Type de la voie : Véloroute

Villes traversées (ou très proches) : Pont-Sainte-Maxence, Pontpoint, Villers-Saint-Frambourg, Fleurines, Chamant, Senlis,

Sur 16,6 km, cette véloroute relie Pont-Sainte-Maxence à Senlis en passant à travers les hauteurs du massif forestier d'Halatte. Elle permet de découvrir la fameuse Abbaye du Moncel, puis, au prix d'une ascension mémorable, les charmes de la forêt d'Halatte, avec ses menhirs et son temple gallo-romain, avant d'atteindre la ville royale de Senlis, ses rues anciennes, son enceinte et ses arènes gallo-romaines.

Section B : entrée de la zone de rencontre, rue Charles Lescot - Fin de la zone de rencontre, rue Henri Bodchon // PK 1,2

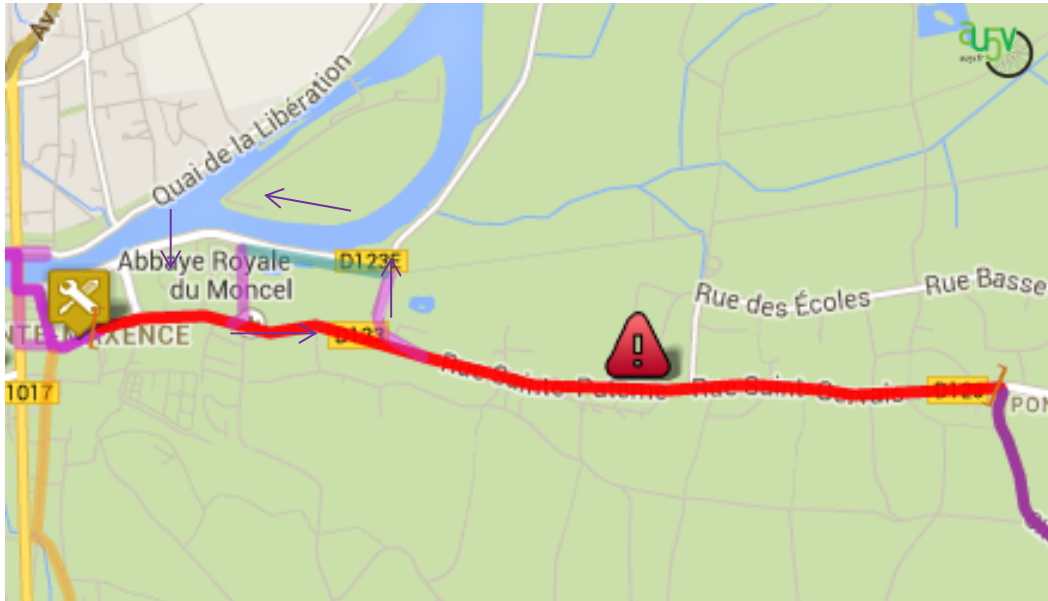
Zone de rencontre dans les rues commerçantes.

Pavés lisses roulants

Section C : Fin de la zone de rencontre, rue Henri Bodchon - début du chemin de la Longue Haye, Pontpoint // PK 3,6

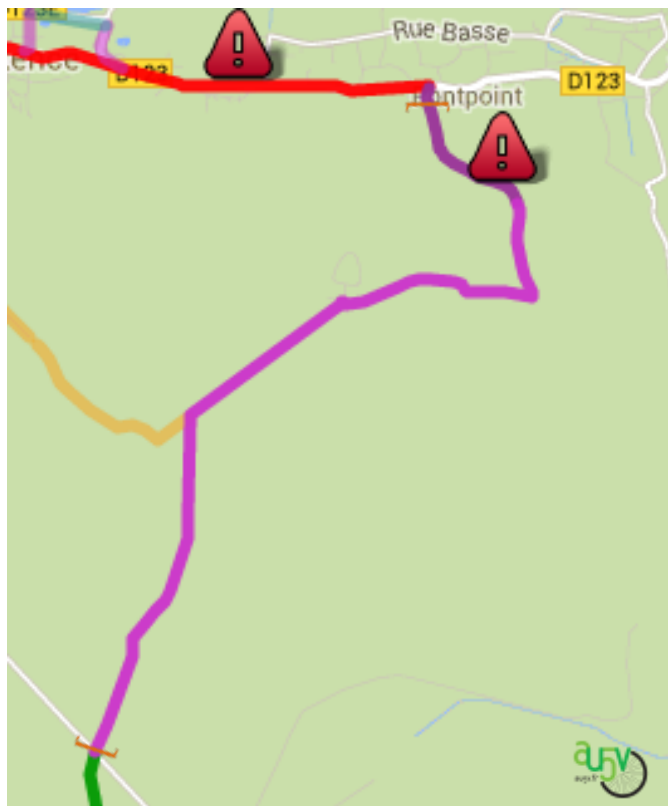
Passage par la D123 où 1800 véh./j.

Bandes cyclables dans la rue de Beaumanoir jusque l'entrée de Pontpoint des deux côtés de la voirie (largeurs entre 1,10 et 1,25m).

Passage par un sens unique rue du Moncel et itinéraire différent dans le sens Londres (VV le long de la D123E).

Confusion du jalonnement au niveau de la rue du Fond du Vaux (itinéraire pédestre utilisant les panneaux Dv verts et blancs).

Section E : Poteau de la Futaie (croisement D120) - croisement parcelles 184/182/204 // PK 10,8

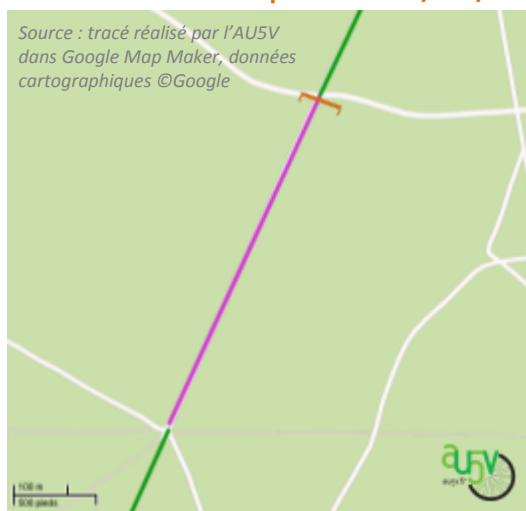
Interdiction aux véhicules.

Panneaux d'interdiction "sauf gestion forestière" + barrières entrouvertes.

Panneaux de jalonnement du CG, différents des panneaux Dv.

Section H : Poteau Saint-Priest (entrée de Chamant / fin du domaine de la Forêt d'Halatte) - croisement Avenue du Maréchal Foch / D932A // PK 14,6

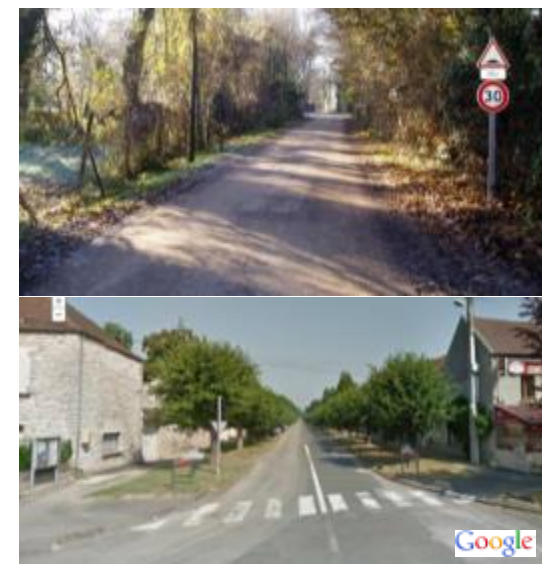
Deux dos d'âne limitent la vitesse des véhicules.
1 panneau de jalonnement du CG, différent des panneaux Dv.

Section I : croisement Avenue du Maréchal Foch / D932A - Croisement rue du Moulin St-Rieul / D1017 // PK 15,8

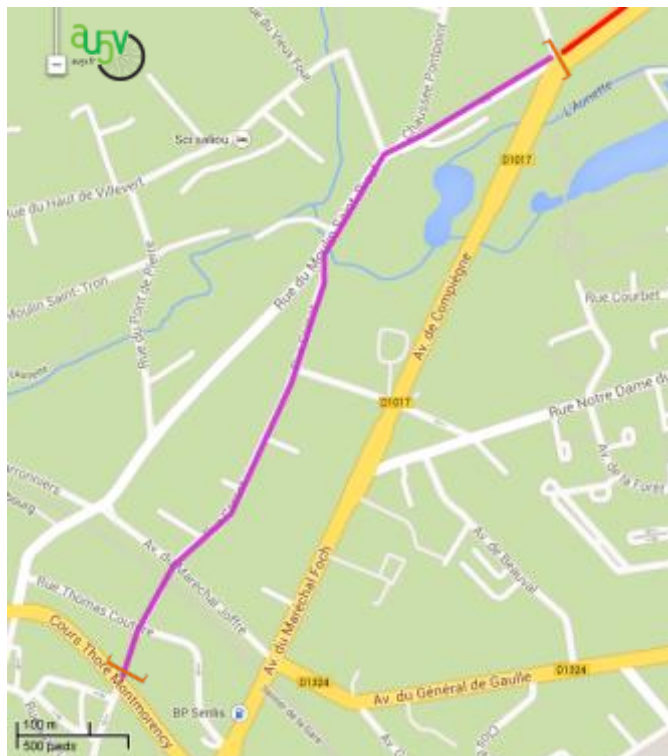
Confusion sur le cheminement des cyclistes : soit sur la D932A où + de 7000 véh/j ou petit sentier sur le bas-côté interrompu aux différentes intersections. Réflexion menée par CG60 et CC3F afin de solutionner ce point noir.
